改善箇所説明図

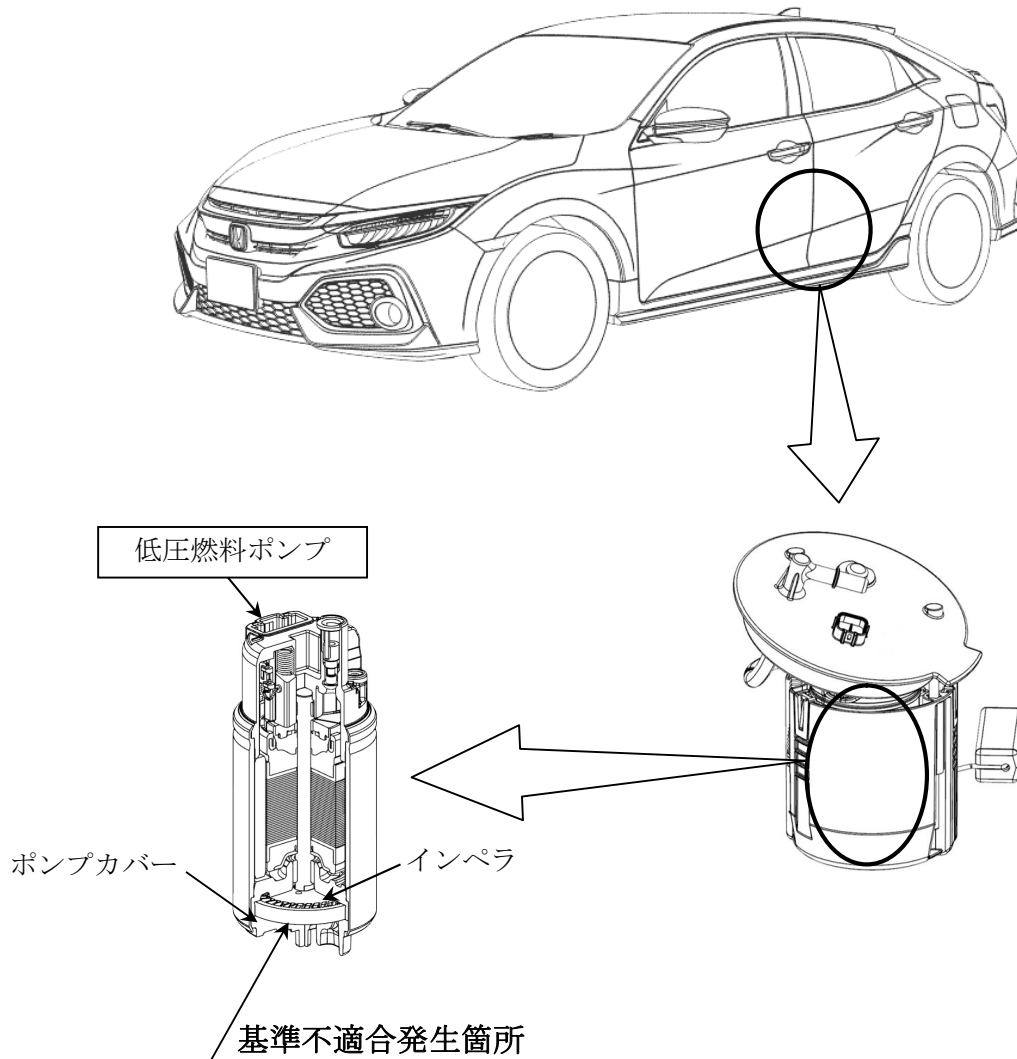
無鉛プレミアムガソリン指定車に搭載した低圧燃料ポンプにおいて、ポンプ作動検査時の検査用液が不適切なため、インペラ（樹脂製羽根車）に検査用液が浸透して強度が低下し、亀裂が生じることがある。そのため、冷熱の繰り返しによりインペラの亀裂が進展して燃料により膨潤し、ポンプカバーと接触して作動不良となり、最悪の場合、走行中にエンジンが停止して再始動できなくなるおそれがある。

全車両、低圧燃料ポンプを対策品と交換する。

注： は交換部品を示す。
